Ville de Bulle
Mandats d'étude parallèles
« Centre-ville de Bulle »
Rapport final

C'est dans ce contexte que la Ville a réalisé les présents MEP dont l'objectif principal était de proposer un **projet de réaménagement des espaces publics du centre-ville** sur l'ensemble du périmètre de projet. Cela, afin de répondre aux nombreux enjeux en termes de mobilité, d'aménagement et de végétalisation que représentent le développement et la valorisation du centre-ville.

Étapes de réalisation

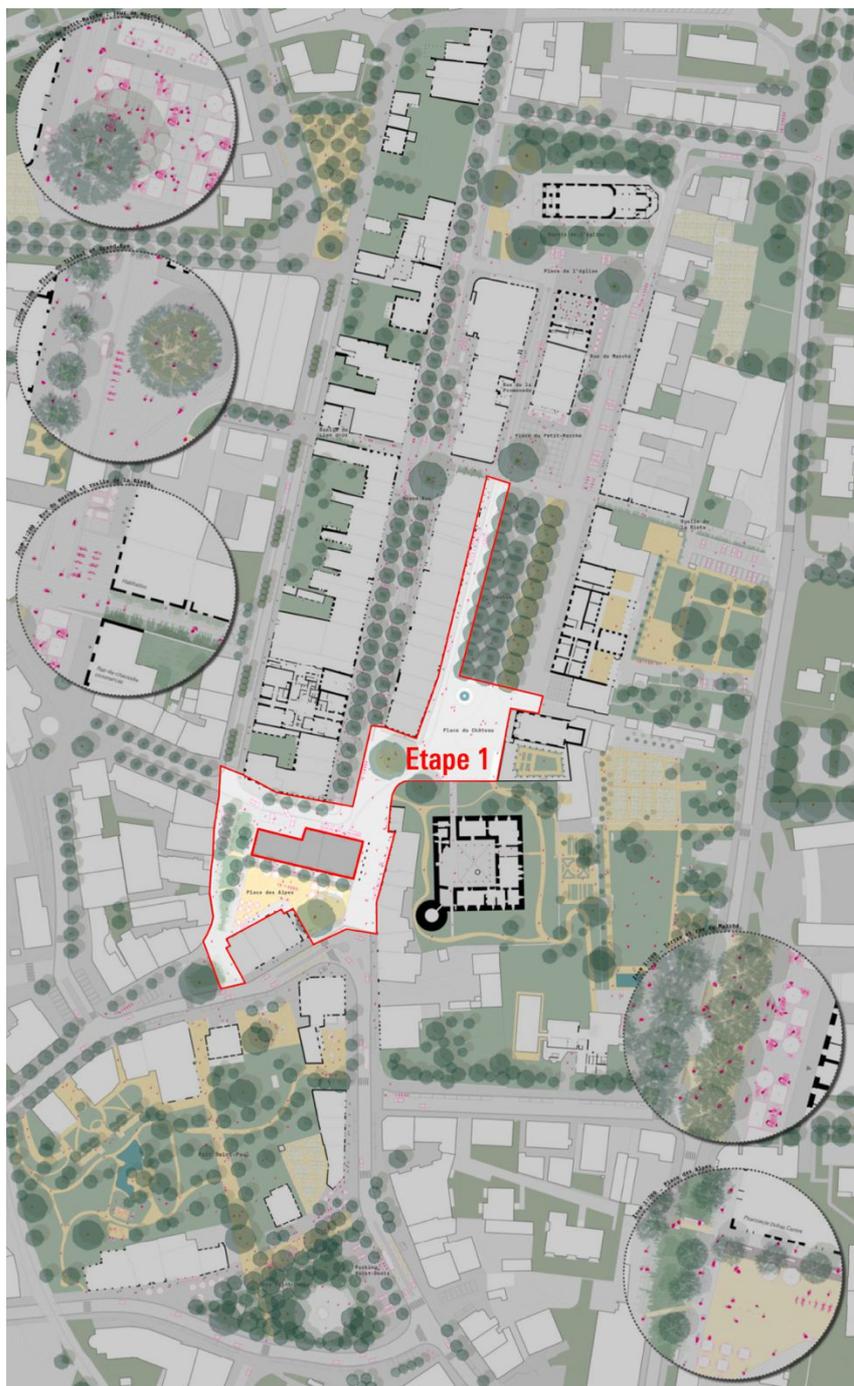
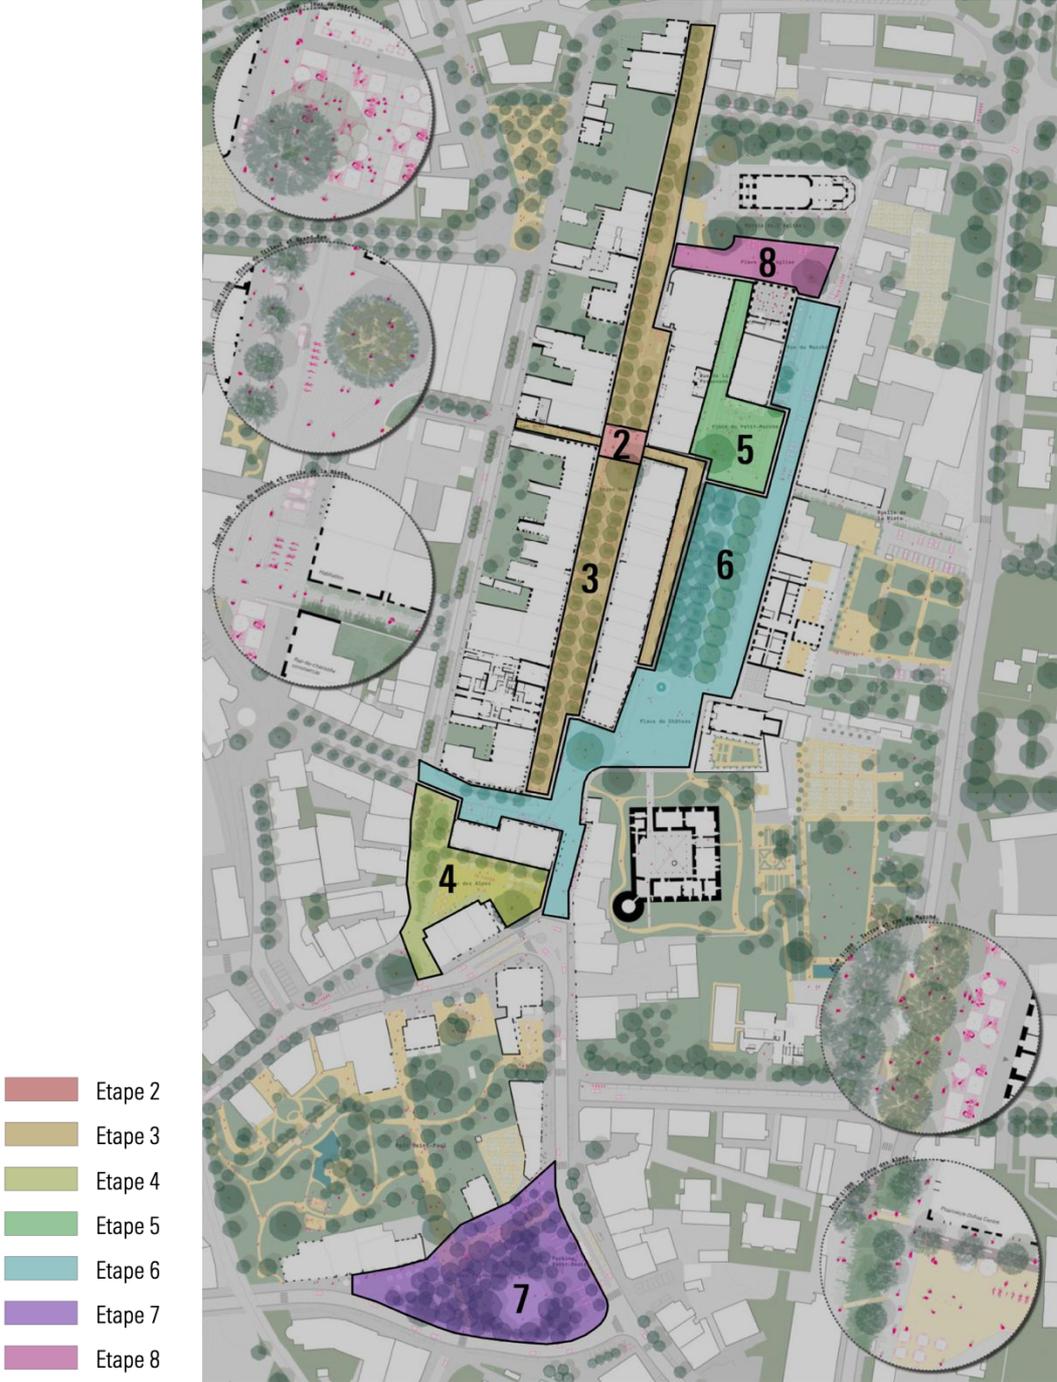
A la suite du dialogue 2, le Collège a identifié les étapes prioritaires à réaliser selon les plans en p.11 et p.12 :

- > Le détail des coûts doit être renseigné et ne devra pas dépasser le montant de 350'000 CHF TTC, hors honoraires, pour l'étape 1.

Schéma de mobilité, rendu synthèse adapté, septembre 2024

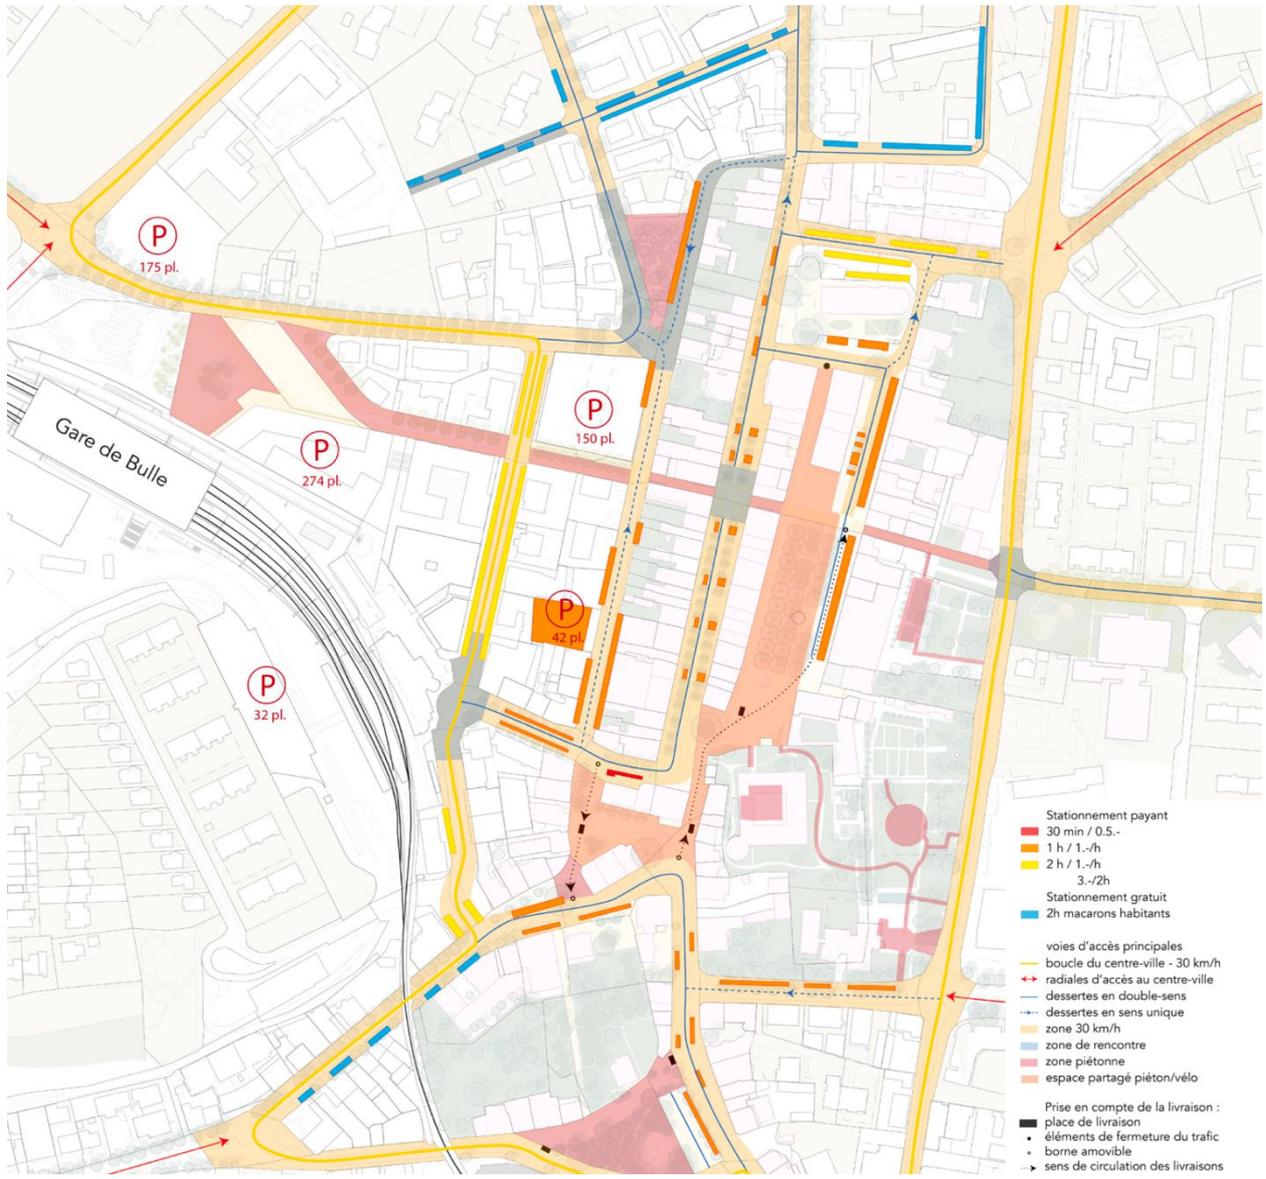
- > Le double-sens doit être maintenu à la route de Riaz. Le Collège a donc demandé de modifier le schéma de circulation en mentionnant un sens unique sortant de la Grand-Rue situé entre la rue de la Poterne et la rue des Remparts.
- > La situation actuelle en zone 30 km/h doit être maintenue à la ruelle de la Rieta.
- > Sur l'ensemble du périmètre de projet et en particulier sur le secteur adjacent à la Grand-Rue, il faut veiller à ce que la limite de la zone piétonne ne soit pas franchissable par les voitures.
